RESOLUCIÓN No.

POR MEDIO DE LA CUAL SE RESUELVE UN RECURSO DE REPOSICIÓN

Que estando dentro del término establecido en el artículo decimo sexto de la Resolución con radicado RE-00751-2023, la sociedad PROMOTORA NIVEL S.A.S. a través de su representante legal el señor MARTIN NICHOLLS VELEZ, mediante escrito con radicado o N° CE-04259 del 10 de marzo del 2023, presentó recurso de reposición contra el artículo segundo de la Resolución referida.

Aguas Arriba Box Coulvert localizado en la Sección 80, para una lámina de agua en un Tr= 100 años
Fuente: Informe técnico IT-01034-2023 del 20-02-23, Cornare

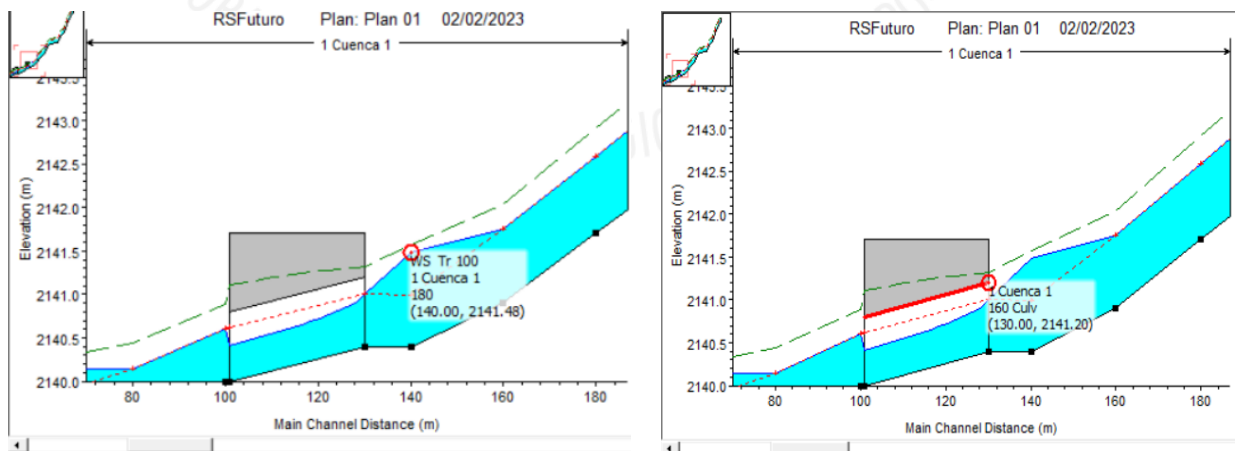
"2. Error presentado en el informe técnico de permiso y/o autorización ocupación de cauce N° IT-01034 del 20 de febrero de 2023. En el informe mencionado, en el numeral 4.5 se concluyó "Acoger parcialmente la información presentada mediante los Oficios CE-02138 del 06 de febrero de 2023 y CE-02160 del 07 de febrero de 2023, dado que los dos Box Culvert implementados no tienen capacidad hidráulica para desalojar el caudal de Tr= 100 años."

La conclusión del técnico es incorrecta pues, según las imágenes que se encuentra en la página 3 de la Resolución 00751-2023 del 22 de febrero de 2023 referente a Aguas Arriba Box Coulvert localizado en la Sección 80, para una lámina de agua en un Tr= 100 años se muestra como si el caudal de la creciente estuviera impactando la estructura en la parte superior, pero en el perfil hidráulico es claro que la estructura tiene capacidad y trabaja a flujo libre, Las imágenes mencionadas se relacionan a continuación:

“Se evalúan los perfiles de ambas obras de cruce vial propuestas, y se observa que en el perfil de la Figura 8 correspondiente al Box Culvert de la Sección 80, la cota más baja de la obra es igual a 2140 m y en la Figura 9, para la misma obra, la cota de la lámina de agua para el $T_r = 100$ años aguas arriba es de 2140,14 m, lo que hace evidente que existe una diferencia de 14 cm con respecto a la cota más baja, por lo que existirá un represamiento del flujo.

De igual forma se evidencia en la Figura 10 cuyo perfil corresponde al Box Culvert de la Sección 160, donde la cota más baja de la obra es de 2141,20 m y aguas arriba de esta obra la cota de la lámina de agua para el caudal de diseño es de 2141,48 m, lo que significa una diferencia de 28 cm del fluido aguas arriba.

En ambos Box Culvert propuestos es más que evidente que no existe el libre flujo del caudal de diseño para un $T_r = 100$ años.

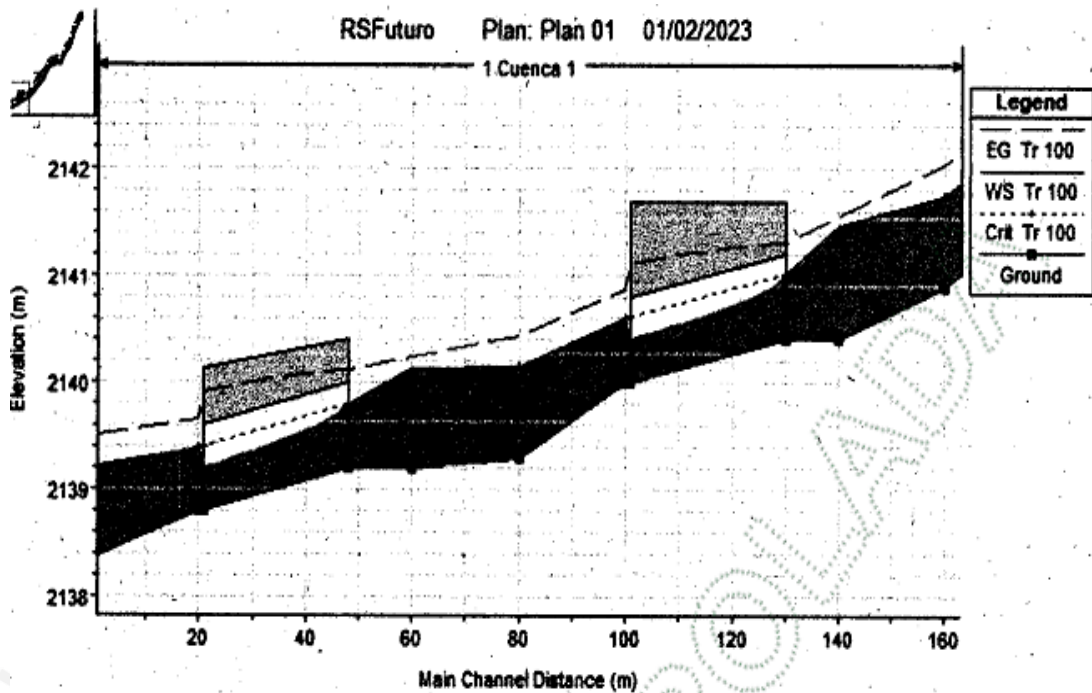
“3. No se tuvo en cuenta lo manifestado en el radicado CE-02138-2023 del 06 de febrero de 2023.

En el radicado mencionado se expresó que, de acuerdo a los resultados de la modelación y el perfil hidráulico, en la entrada de la estructura el caudal ni siquiera está llegando a la parte superior del box Culvert (1.0 vez la altura o diámetro de la alcantarilla). Lo anterior se evidencia en la siguiente imagen:”

3.3 “Referente a los numerales 2 y 3 del Recurso de Reposición en cuestión, frente a la afirmación del error en el que según la parte interesada, se incurrió al concluir en el informe técnico que las obras no trabajan a flujo libre y que no se tuvo en cuenta lo descrito en el radicado CE-02138-2023 del 06 de febrero de 2023, con relación a las imágenes que se presentan en la Sección 80 del Box Coulvert para un Tr= 100 años, donde se menciona que a pesar de que en la sección se muestra que la obra trabaja a sección plena aguas arriba, en el perfil se observa lo contrario, lo cual no tiene lógica, dado que en ambos casos se observa que la lámina de agua para el caudal de diseño de los 100 años es superior a la cota inferior del Box Culvert, no solo de la Sección 80 sino que lo mismo sucede para el Box Culvert de la Sección 160.”

Figura 4. Box Culvert Sección 80 (Aguas Arriba)

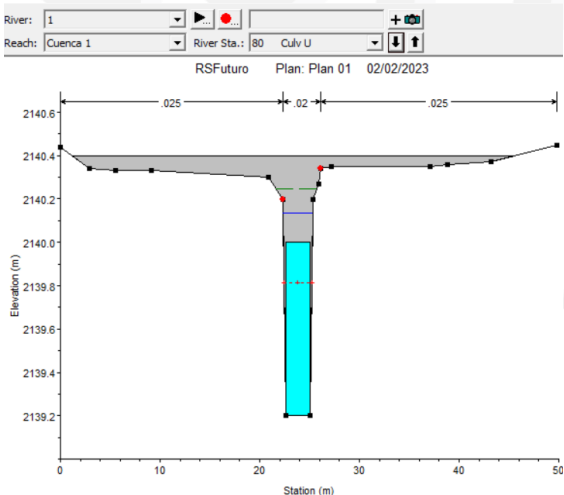
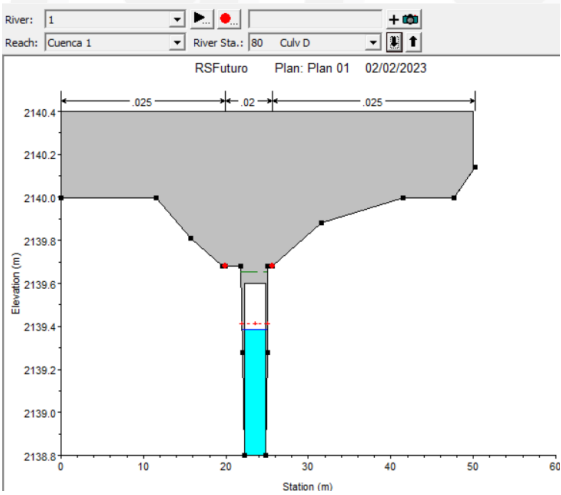
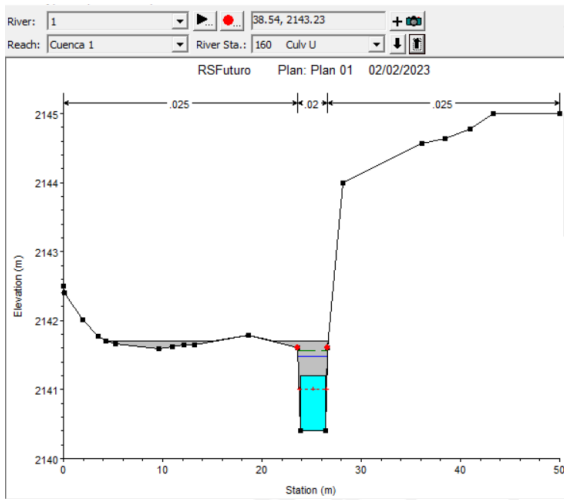
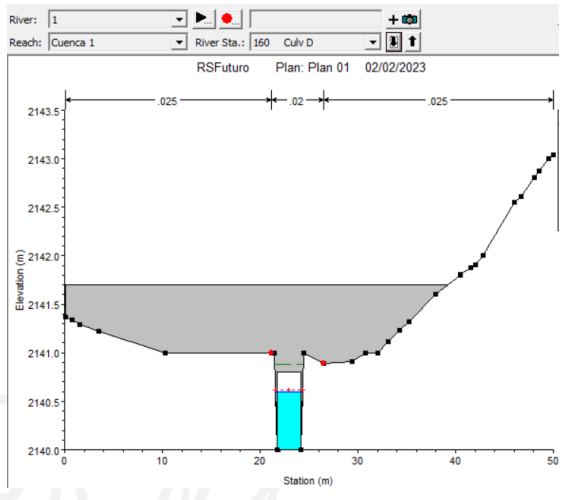
Si bien es cierto que en el radicado CE-02138 del 6 de febrero de 2023, se presentan unos cálculos de capacidad hidráulica de los Box Culvert propuestos, los mismos no corresponden con lo evidenciado en las cotas de las láminas de agua presentadas en la modelación hidráulica, tanto en las secciones como en el perfil para ambas obras, **ya que ninguno de los Box Culvert trabajan a flujo libre como se observa a continuación:**
